**Von:** Verkehrsbehoerde.bab@autobahn.hessen.de  
**Gesendet:** Montag, 1. November 2021 09:35  
**An:** [REDACTED]  
**Cc:** [REDACTED]  
**Betreff:** AW: Geländerhöhen Gießener Ring

Betreff: Geländer höhen Gießener Ring, Fußgängerbrücken über A485  
[REDACTED]

**Geländerhöhen Gießener Ring, Fußgängerbrücken über A485 (Eingabe Herr Fleischhauer)**

Bauwerksname **UEF Gehweg**  
Teilbauwerksname **UEF Gehweg**  
Nächst gelegener Ort **bei Wieseck**  
Verwaltung/Gemarkung **Gießen / Wieseck**

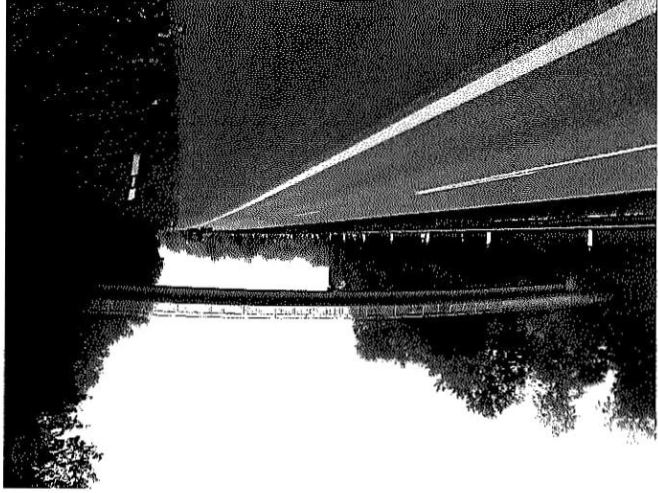
das Bauwerk 5318590 wird als Überführung eines Gehweges über die BAB 485 bei Gießen-Wieseck im Bauwerksbuch geführt. Die Breite zwischen den Geländern beträgt rd. 2,00m, die Breite zwischen den Brückenkappen beträgt allerdings nur rd. 1,75m. Die Absturzsicherung beträgt hier rd. 1,00m (=Geländerhöhe) zusätzlich der vorhandenen Schrammbordhöhe. Für einen Gehweg reicht die vorhandene Absturzsicherung aus. Sollte doch eine Gefahr erkennbar sein, ist das Bauwerk umgehend durch die zuständige Verkehrsbehörde entsprechend zu beschildern. Ich bitte daher in eigener Zuständigkeit entsprechend tätig zu werden.

nach meinen Unterlagen ist das erste Bauwerk eine Überführung eines Gehweges (lt. Bauwerksbuch), daher ist die Geländerhöhe ausreichend. Im Querschnitt habe ich eine Bordsteinkante von ca. 20 cm gesehen, zuzüglich die Geländerhöhe von 1,0 m (lt. Plan) ergibt eine Höhe von 1,20 m - daher sehe ich kein Handlungsbedarf.
